Oggetto: [ID_VIP:4844] FORENZA (PZ) – MASCHITO (PZ): Progetto di un parco eolico ricadente nei comuni di Forenza (PZ) e Maschito (PZ), progetto di smantellamento dei 36 aerogeneratori esistenti e realizzazione di 12 nuovi aerogeneratori per una potenza complessiva pari a 69,84 MW.
Procedura di Valutazione di Impatto Ambientale ai sensi dell'art. 23 del D. Lgs. 152/2006 e s.m.i..

Parere tecnico istruttorio della Direzione generale Archeologia, belle arti e paesaggio (ABAP).

Tavola A. 17. 19 Fotoinserimento PDV7 Dal fronte abitato di Acerenza.

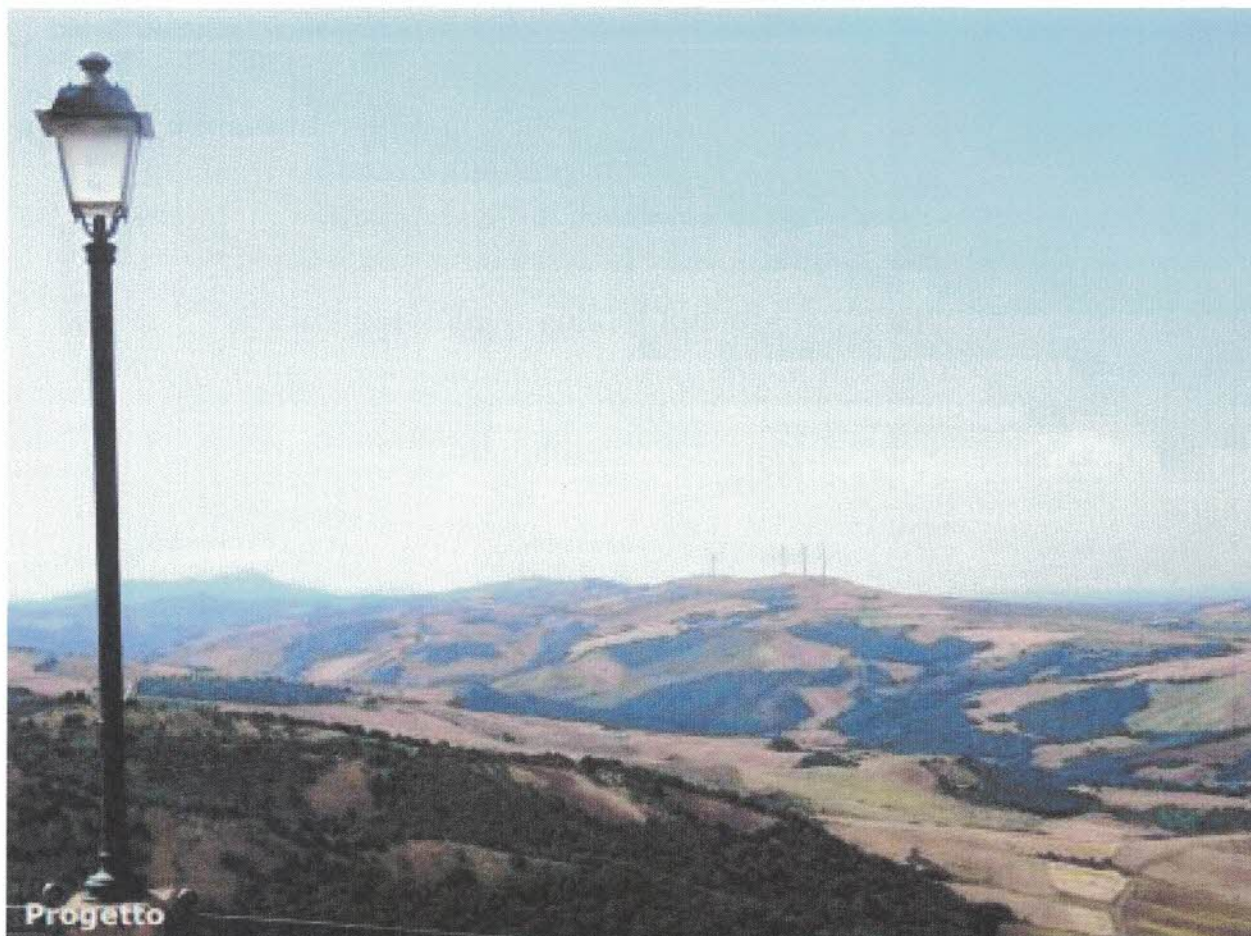
- Dal *centro abitato di Maschito*, che dista meno di 3 Km dai più vicini aerogeneratori, sono visibili almeno 6 aerogeneratori di progetto, da R – FZ01 a R – FZ 06, con forte impatto percettivo ed effetto cumulo con gli aerogeneratori esistenti.
- Dal *centro abitato di Acerenza* sono visibili tutti gli aerogeneratori di progetto nella loro interezza, con forte impatto percettivo;

Stralcio dell'elaborato di progetto "A_17.20- Architettura dei luoghi- Skyline 1- Vista dell'impianto dal Castello Pirro del Balzo a Venosa

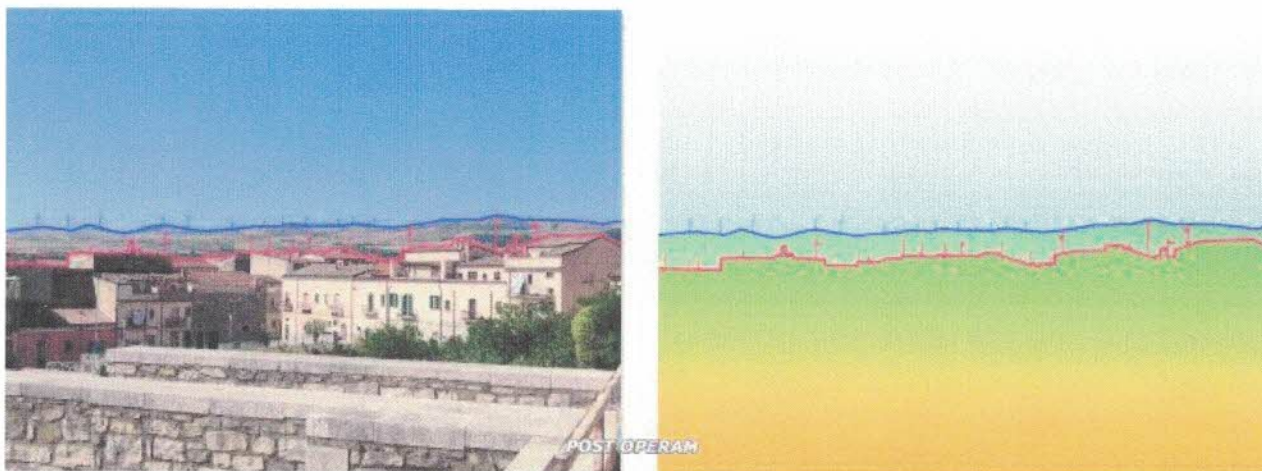
- *Dal Castello Pirro del Balzo a Venosa, sullo skyline di fondo sono visibili tutti gli aerogeneratori, anche a fronte della riduzione degli stessi da 36 a 12; i 12 aerogeneratori di progetto appaiono maggiormente visibili poiché hanno un'altezza complessiva di 180 m a fronte dell'altezza di 50 m degli aerogeneratori da dismettere (quindi, un'altezza pari a più di 3 volte quella degli aerogeneratori esistenti), con forte impatto percettivo;*

Stralcio dell'elaborato di progetto "A_17.21- Architettura dei luoghi- Skyline 2- Vista dell'impianto dalla Stazione di Rionero – Atella – Ripacandida in Rionero in Vulture (PZ).

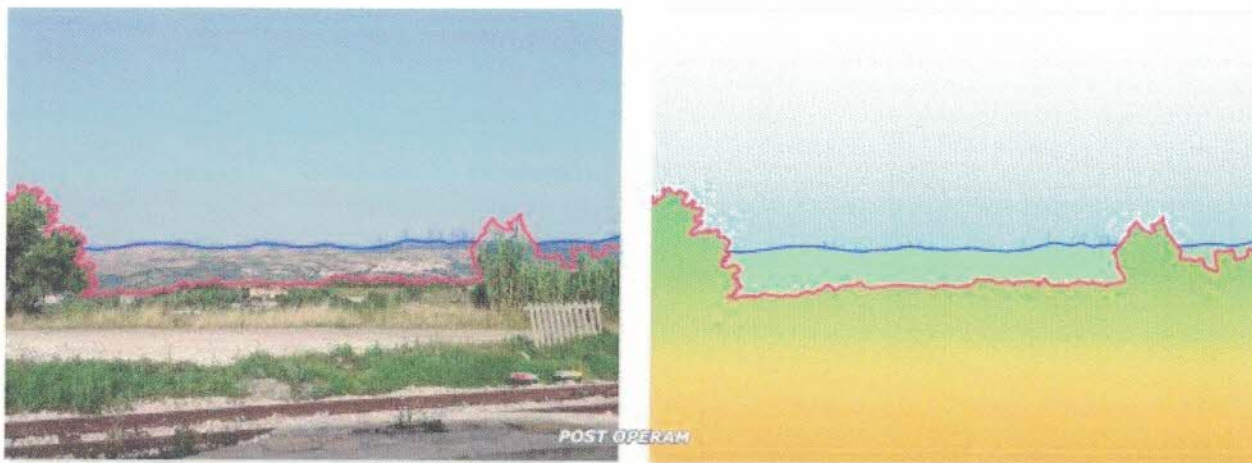
- Dalla *Stazione di Rionero – Atella – Ripacandida* in Rionero in Vulture si vedono 9 aerogeneratori di progetto nella loro interezza; anche in questo caso il punto di vista rappresentato mostra una riduzione del numero di aerogeneratori (da 17 esistenti a 9 di progetto), ma gli aerogeneratori sono maggiormente visibili perché molto più alte, producendo un forte impatto percettivo;
